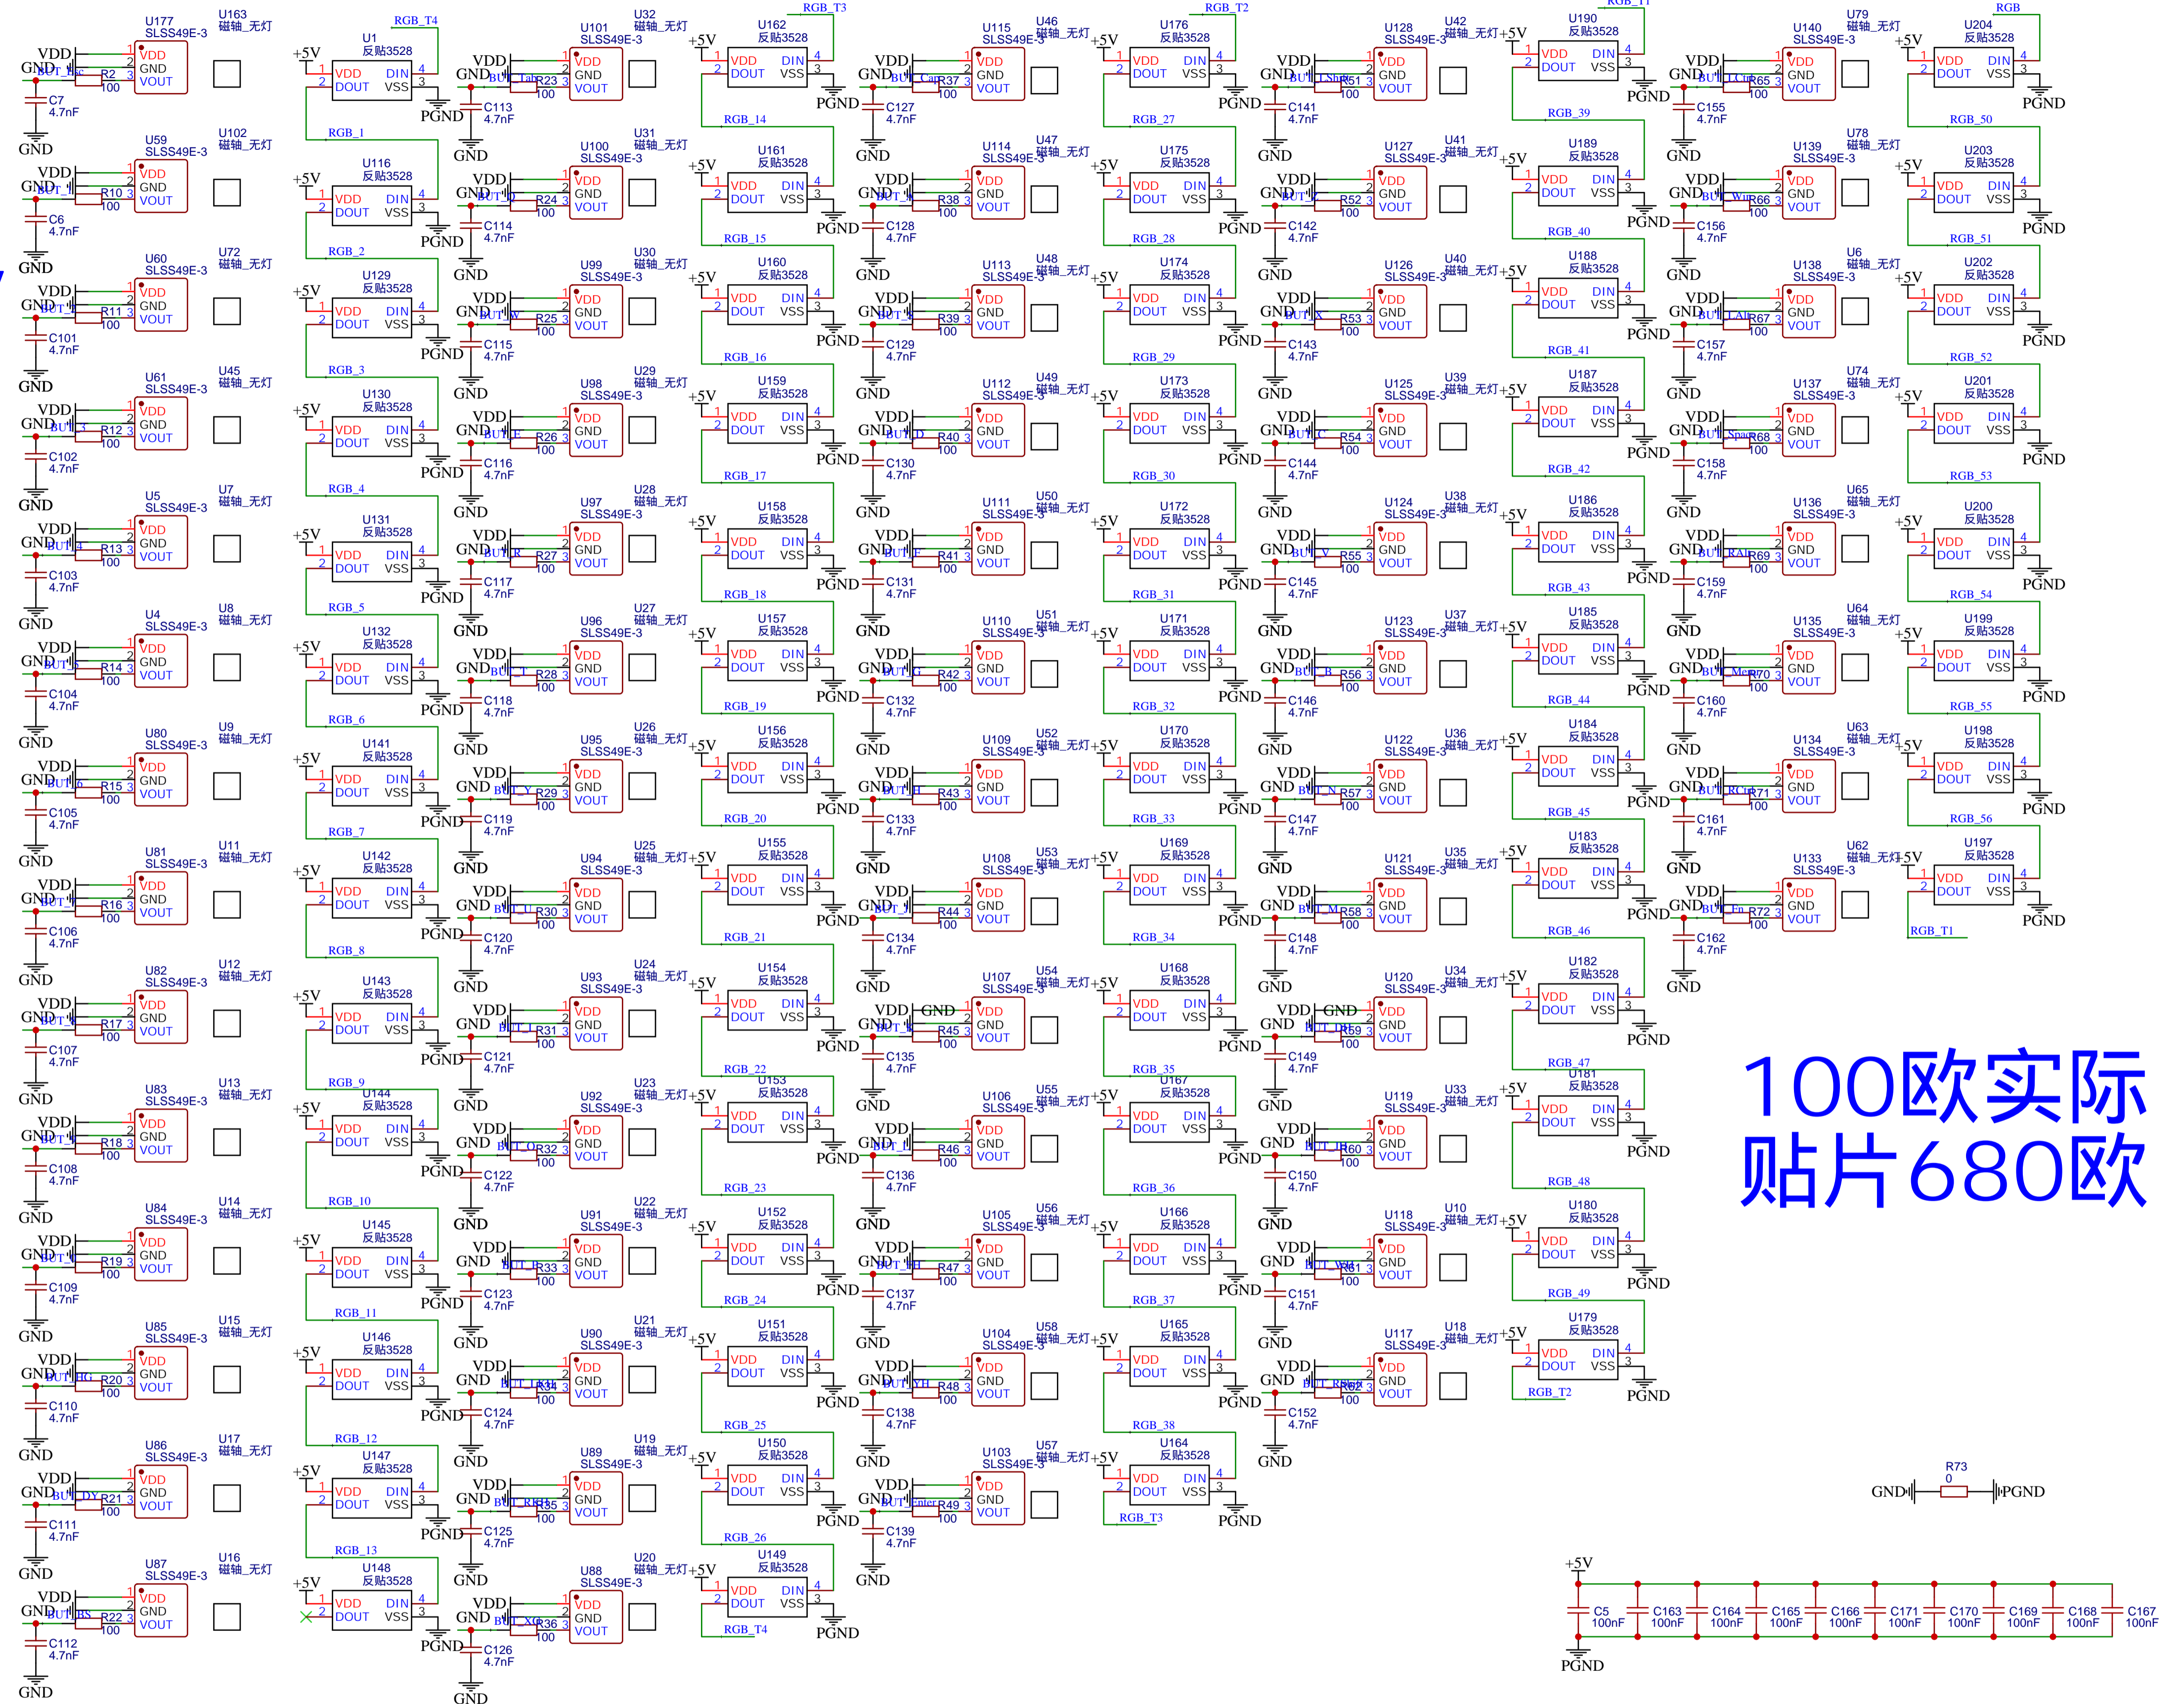
单供电噪声测试噪声很大， 模拟电路单独供电

100欧实际
贴片680欧

测试下来LED灯的信号线需要远离adc线
